**Avis délibéré de la mission régionale d'autorité environnementale sur la création d'une liaison par câble entre Fontaine, Sassenage, Grenoble et Saint-Martin-Le-Vinoux, portée par le SMMAG, et la mise en compatibilité du PLUi de la métropole grenobloise (38)**

**Avis n° 2022-ARA-AP-1422**

**Avis délibéré le 28 février 2023**

Figure 7: Extrait du plan de zonage du PLUi de Grenoble Alpes Métropole (source : Pièce B.02)

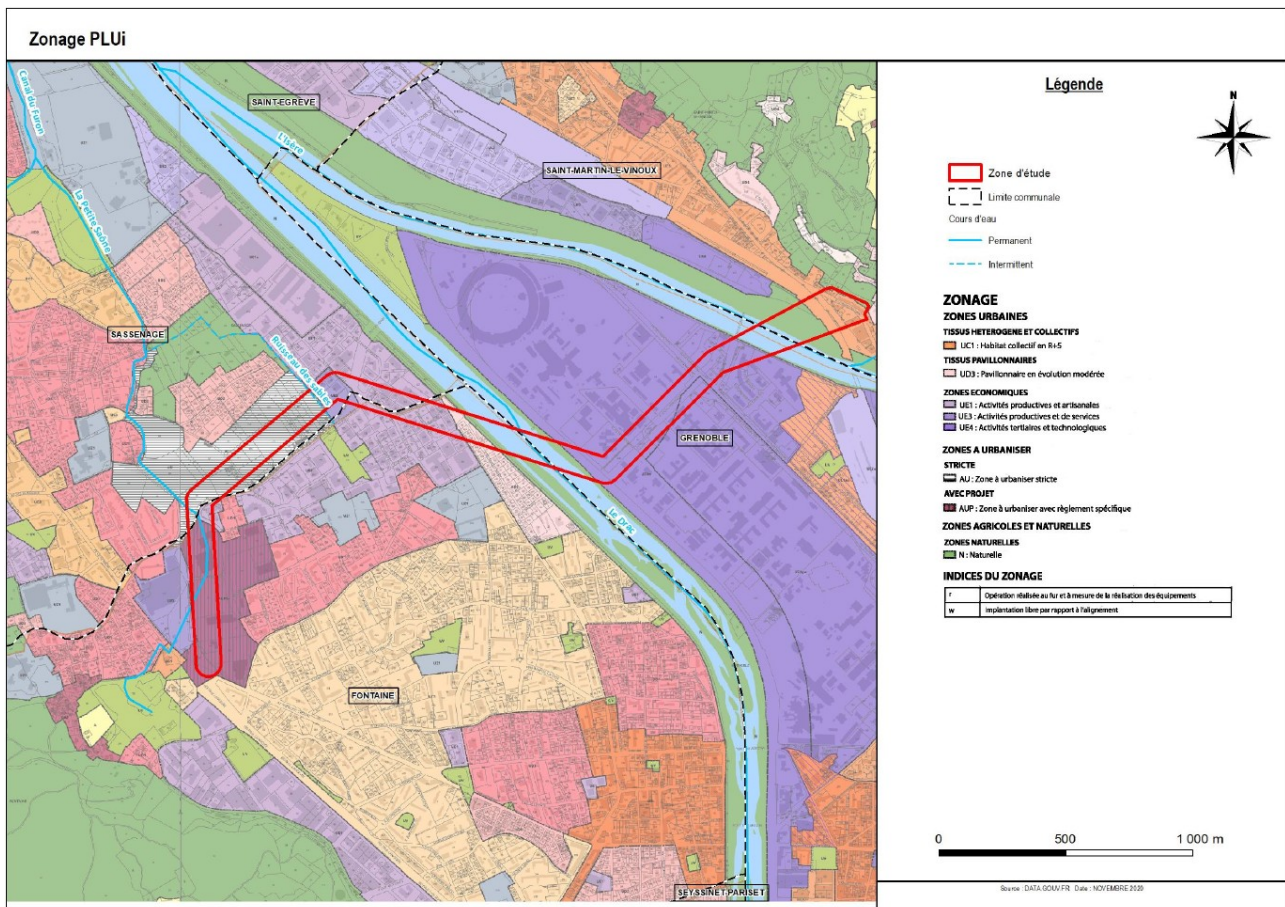
La modification du règlement écrit concernant la zone UZ1 consiste notamment en l'ajout d'une règle alternative en zone UZ1ô aux articles 4.1 et 4.2, selon laquelle « *les locaux et bureaux accueillant du public des administrations publiques peuvent être implantés librement sous réserve d'une bonne intégration architecturale et paysagère* », disposition qui est modifiée pour prévoir la future ouverture au public de cette station. L'article 4.6. est également modifié, et prévoit qu'en zone UZ1ô, la hauteur par rapport d'une part aux voies et emprises publiques, et d'autre part aux limites séparatives, des locaux techniques et industriels des administrations publiques et assimilées et des locaux et bureaux accueillant du public des administrations publiques n'est pas réglementée. Ces ajouts, qui doivent permettre l'implantation de la station « La Saulée », est susceptible d'avoir des incidences potentielles sur le paysage et le cadre de vie, en l'absence de limite maximale de hauteur par rapport aux voies, emprises publiques et limites séparatives. Les incidences de ce choix de ne pas définir de limite ne sont de plus pas analysées.

**L'Autorité environnementale recommande, s'agissant de la modification du règlement écrit de la zone UZ1, de justifier de l'absence de définition de limites de hauteur par rapport d'une part aux voies et emprises publiques, et d'autre part aux limites séparatives, d'en analyser les impacts en termes de paysage et de cadre de vie et le cas échéant de définir des mesures pour éviter, réduire ou compenser ces impacts.**

La modification du règlement écrit concernant la zone AU consiste notamment à permettre les affouillements et exhaussements du sol pour les « *usages, affectations des sols, activités et installations autorisées sur la zone* ». Ils n'étaient jusqu'à maintenant autorisés que pour les constructions, tandis que les pylônes sont considérés comme des installations. La même modification est opérée pour la zone UD3. Ces dispositions doivent permettre l'implantation des pylônes P6, P7 et P12.

La modification vaut pour l'ensemble des zones considérées, et le dossier ne précise pas pourquoi il n'a pas été décidé de créer des sous zonages spécifiques pour limiter aux seuls pylônes prévus dans le cadre du projet de liaison par câble l'application de ces nouvelles dispositions. En l'état, il n'est donc pas garanti que la mise en compatibilité du PLUi ne permette pas d'étendre la possibilité d'exhaussements et d'affouillements à d'autres fins que celle poursuivie par le projet de liaison câblée objet du présent avis. Les incidences résultant de cette autorisation d'exhaussements et d'affouillements des sols dans ces zones, ne sont pas présentées ni accompagnées de mesures propres à en éviter ou réduire les impacts potentiels. Il pourrait être envisagé de créer des sous-zonages particuliers ayant vocation à encadrer l'implantation des pylônes P6, P7 et P12.

**L'Autorité environnementale recommande de circonscrire la modification du règlement écrit de la zone AU aux seuls secteurs directement concernés par le projet et de compléter le dossier par une analyse des impacts potentiels liés à l'élargissement de l'autorisation d'effectuer des exhaussements et affouillements des sols dans les secteurs concernés, et le cas échéant de définir des mesures pour éviter, réduire ou compenser ces impacts.**
